Bescheid

**über die Ergänzung
der allgemeinen bauaufsichtlichen
Zulassung vom**

Z-7.1-3336

Systemabgasanlagen

Anlage:V18

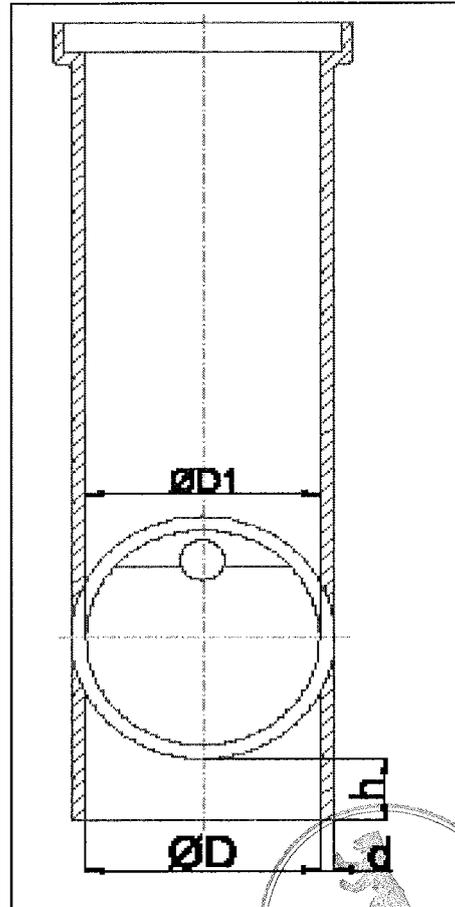
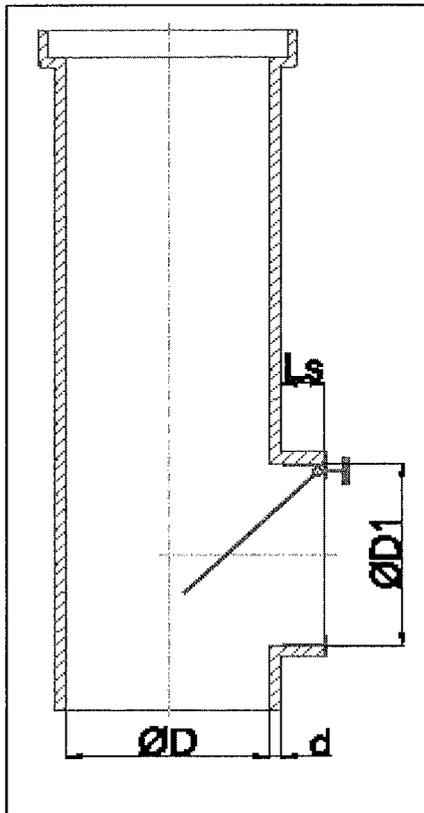
- B Der Abschnitt 2.1 wird um folgenden Unterabschnitt ergänzt:
"2.1.4.11 Geregelte Überströmöffnung
Im unteren Bereich des mehrfachbelegten Luft-Abgas-Schornsteins kann eine geregelte Überströmöffnung aus Stahlblech mit einem Einstelldruckbereich von 10 Pa bis 20 Pa entsprechend den Angaben der Anlage V18 angeordnet werden."

Bezeichnung: geregelte Überströmöffnung
